Référence courrier :
CODEP-CHA-2024-020781
Affaire suivie par : Alexia THOMAS
Tél. : 03 26 69 33 74
Courriel : alexia.thomas@asn.fr

Objet : Contrôle des installations nucléaires de base
Lettre de suite de l'inspection des 20 et 21 mars 2024 sur le thème « Contrôle de la conformité à la norme NF EN ISO/IEC 17025 version 2017 du laboratoire de mesure des effluents »

N° dossier : Inspection n° INSSN-CHA-2024-0286

Figure 1 : Positionnement du laboratoire effluent au sein du CNPE de Nogent sur Seine

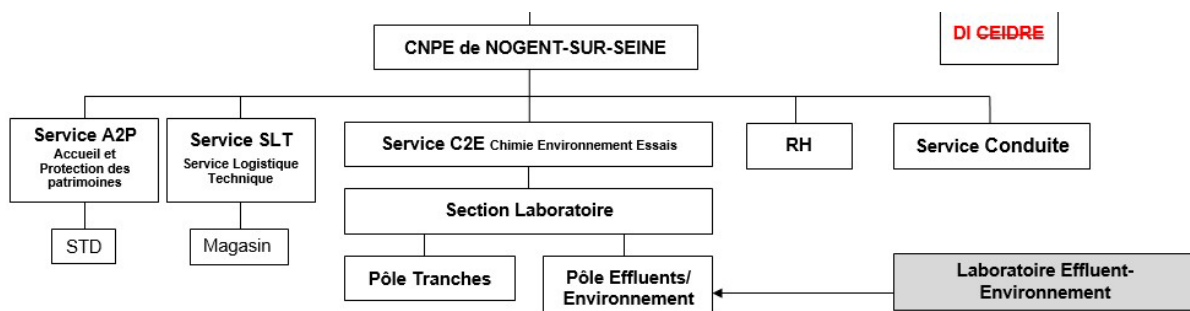
Indépendamment de l'absence de client externe, les inspecteurs s'interrogent quant à la différence de positionnement entre les deux laboratoires. En effet, les deux laboratoires, dans le respect des exigences de l'article 3.1.2. - I. de la décision ASN n° 2013-DC-0360 du 16 juillet 2013 modifiée [2], suivent les recommandations de la norme NF EN ISO/IEC 17025. Leur positionnement sur le site est similaire (Figure 1) et tous les deux, au vu des documents consultés, semblent être une partie définie d'une entité juridiquement responsable de leurs activités.

Demande II.4 : Expliciter les raisons pour lesquelles le directeur de site est le client du laboratoire environnement et non du laboratoire « effluents » qui réalise les mesures pour son propre compte.

Demande II.5 : Indiquer comment le laboratoire « effluents » qui, d'après les documents consultés, semble être une partie définie d'une entité juridique et qui est juridiquement responsable de ses activités, gère le fait de réaliser les mesures pour son propre compte ; indiquer également si cette particularité entraîne des modifications dans la chaîne de responsabilités associées.
